VYSVĚTLENÍ/ZMĚNA/DOPLNĚNÍ ZADÁVACÍ DOKUMENTACE Č. 6

Koupaliště Ostrov – rekonstrukce velkého bazénu

Regelquerschnitt AW3.0

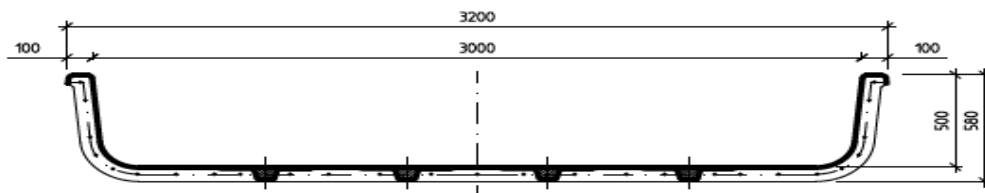
Textová část projektové dokumentace Skluzavky a tobogánu je v kolizi s výkresovou dokumentací, kdy z výkresové dokumentace vyplývá dodávka široké jednodráhé skluzavky celkové šířky 3,0 m, zatímco technická zpráva uvažuje s realizací 3dráhové skluzavky (rozdělení drah) s výškou boků 500 mm, Žádáme tímto zadavatele o sdělení, zda bude dodána 1 dráha či tři oddělené dráhy.

Požaduje se jednodráhová široká skluzavka šířky 3,0 m dle výkresové části dokumentace. Uvedení třídráhové skluzavky v technické zprávě je omyl projektanta. Ostatní technické požadavky na materiály a provedení detailů zůstávají v platnosti.
